ABITAZIONE interno 78 - piano Primo - scala VII

DIFFORMITA' RILEVATE

Rappresentazione come da RILIEVO ottobre 2013

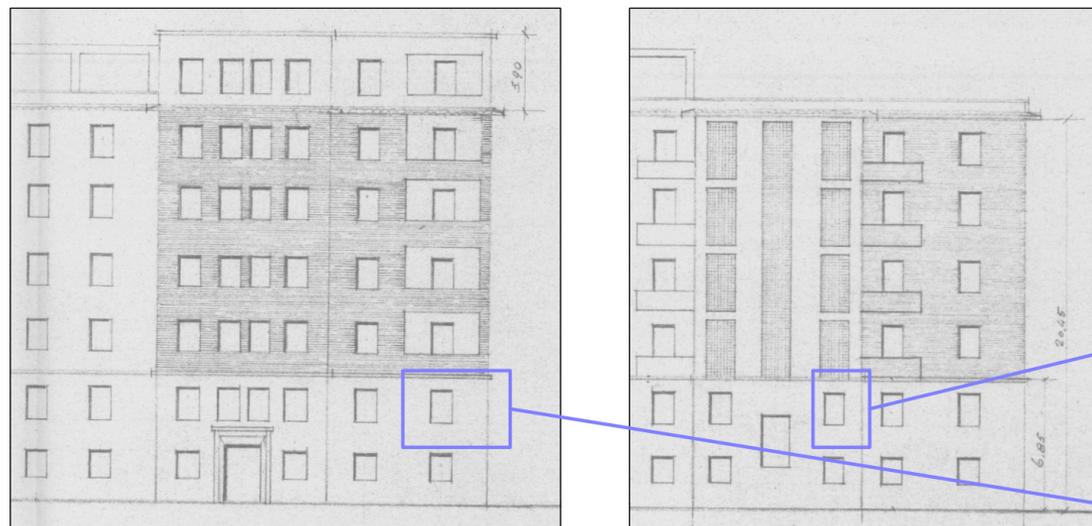
1 - Nel fascicolo progettuale prot 34187/51, manca la rappresentazione grafica del piano terra e del piano primo. La rappresentazione del piano "tipo" non si prende in considerazione in quanto le caratteristiche del piano primo sono molto più simili alla rappresentazione del piano terra. Dunque, il confronto con l'attuale stato dei luoghi, viene effettuato in base ai prospetti. Si specificano due punti in particolare al fine di constatare la conformità di tali parti

La diversa distribuzione interna non viene inserita in quanto non presente una planimetria di riferimento urbanisticamente legittima

Stralcio planimetria CATASTALE del 15/03/1967

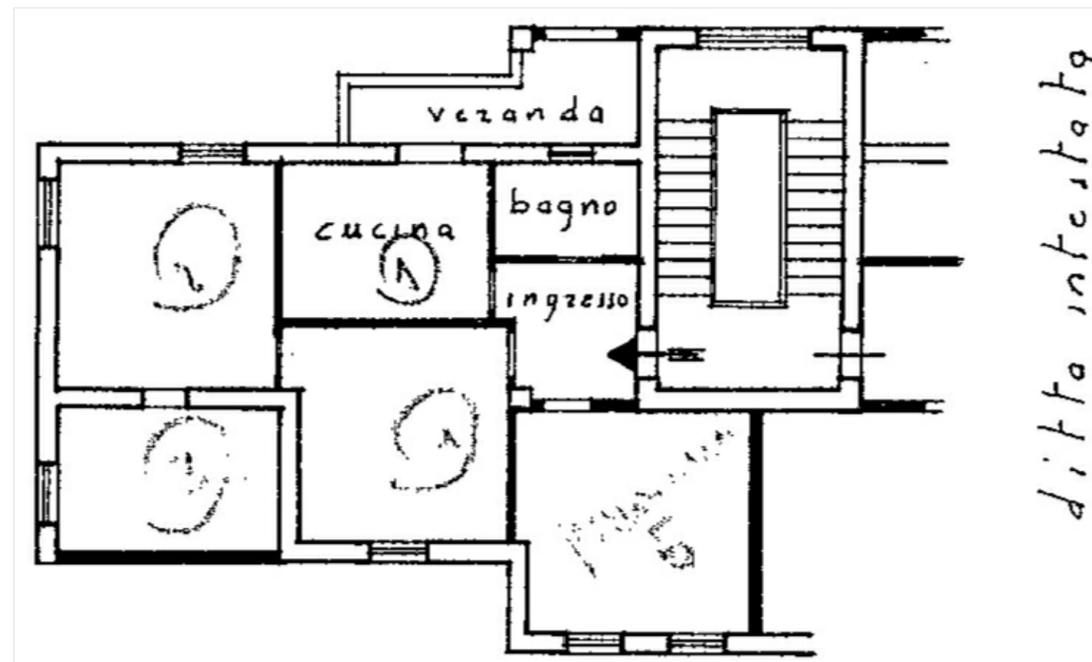
- * Presso il Catasto:
- VISURA Modifica/inserimento "scala e palazzina"
- PLANIMETRIA Inserimento "scala-interno-palazzina"
- Errata rappresentazione veranda

(eventuali) PRATICHE da PRESENTARE:
-- Docfa con planimetria per inserimento di dati
